Европейская экономическая комиссия**Комитет по внутреннему транспорту****Рабочая группа по внутреннему водному транспорту****Рабочая группа по унификации технических предписаний
и правил безопасности на внутренних водных путях****Пятьдесят шестая сессия**

**Содействие развитию речных информационных служб
и других информационно-коммуникационных технологий
во внутреннем судоходстве:****Международный стандарт для систем обнаружения
и отслеживания судов на внутренних водных путях
(пересмотренная резолюция № 63)****Поправки к Международному стандарту для систем
обнаружения и отслеживания судов на внутренних
водных путях (приложение к пересмотренной
резолюции № 63)****Передано Председателем Международной группы экспертов
по обнаружению и отслеживанию судов (VTT)*****Мандат**

Предложение по поправкам к приложению к пересмотренной резолюции № 63 «Международный стандарт для систем обнаружения и отслеживания судов на внутренних водных путях (VTT)»

Рис. 3.1

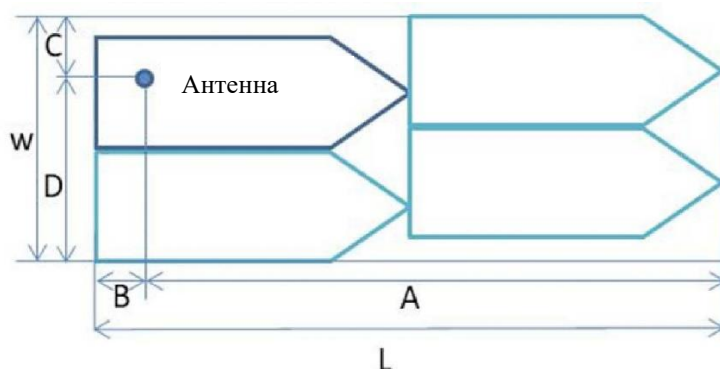
После таблицы *добавить*
